О корректировке ПСД

Государственное предприятие «Трест Минскпромстрой» по строительству объекта «Экспериментальный многофункциональный комплекс «Минск-Мир». Административное здание в квартале №23» направляет замечания субподрядной организации касательно не учтенных объемов работ по прокладке стального футляра выпуска ливневой канализации К2-1 в проектно-сметной документации.

ООО «Монолитно-строительное управление №23», рассмотрев раздел проекта 23.029-1-ВК, по объекту: «Экспериментальный многофункциональный комплекс "Минск-Мир". Административное здание в квартале №23», просит внести изменения в проектно-сметную документацию, а именно:

Лист 3.

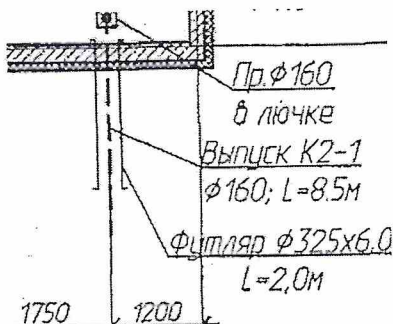
Гильзы стальные (футляр) предусмотренные в проекте в системе выпуска К2-1 внутренних водосточков имеют длину 2 метра, однако в спецификации и смете отображены в размере 0,5 м. Необходимо внести изменения в проектную и сметную документацию по устройству внутренних водосточков К2.
